CONCEPTO TÉCNICO No CT - 5213
Revisión de Estudio Particular de Respuesta Local
de Amplificación de Ondas Sísmicas
Artículo 7 - Decreto 193 de 2006

ENTIDAD SOLICITANTE: Ing. Camila Castell Córdoba – Curaduría Urbana No. 5
PROYECTO: CALLE 64
LOCALIDAD: 2 Chapinero
UPZ: 90 Pardo Rubio
BARRIO: Maria Cristina
DIRECCIÓN: Carrera 1A No.63-50
CHIP: AAA0193WYYN
TIPO DE RIESGO: Sísmico
EJECUTOR: Espinosa y Restrepo Ltda.
FECHA DE EMISION: Abril 15 de 2008

El presente concepto técnico corresponde a la **primera revisión** realizada por la Dirección de Prevención y Atención de Emergencias, del informe "*Estudio de Microzonificación Local para el proyecto Vuelta al Cerro a construirse en la Carrera 1A No. 63-50 de Bogotá*" elaborado por el Ing. Carlos Restrepo, a construirse en el predio ubicado en la Carrera 1A No. 63-50 de Bogotá. El cual fue radicado el 28 de Marzo de 2008 mediante oficio ER-3298, por la Ing. Camila Castell Córdoba de la Curaduría Urbana No.5, remitido como estudio sísmico local en cumplimiento a lo estipulado en el Decreto 193 de 2006.

Figura 2. Espectro de diseño recomendado para el proyecto Calle 64.

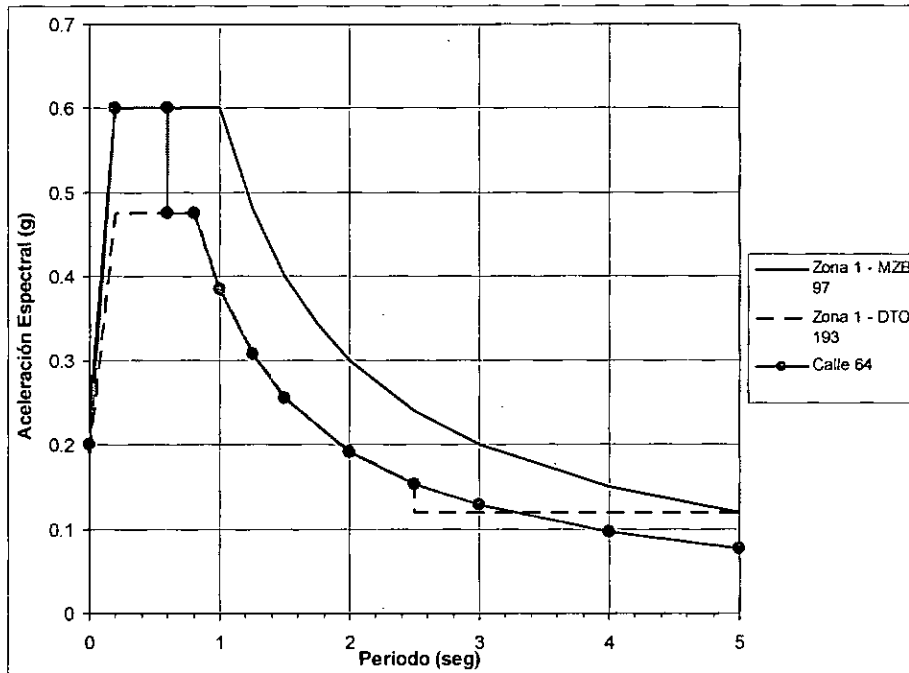
Con base en los resultados de la exploración del subsuelo y de la modelación el consultor se reclasifica a Zona 1 (Cerros), proponiendo el espectro mostrado en la figura 42 y en la tabla 6 del informe, el cual se reproduce en la Figura 2 del presente concepto.

El espectro propuesto inicia con una S_a de 0.24 g aumentando linealmente hasta 0.6 g a los 0.2 segundos, luego continua con este valor hasta los 0.6 segundos donde desciende a una

Sa de 0.475 g, la cual se mantiene constante hasta los 0.8 segundos, finalmente desciende de manera proporcional al inverso del periodo.

Sin embargo, se solicita al consultor ajustar el espectro propuesto para los periodos superiores a 3.2 segundos ya que es inferior a los valores mínimos dados en el Decreto 193 de 2006, además se observa que el espectro propuesto no representa los resultados de las modelaciones para los periodos comprendidos entre 0.2 y 0.6 segundos, donde los espectros de respuesta obtenidos para las fuentes local e intermedia superan ampliamente el valor recomendado.

Por otro lado, el cumplimiento de este numeral está condicionado, además de la observación anterior, a la aclaración del punto 4.6 del presente concepto.

El estudio NO CUMPLE con este requerimiento.
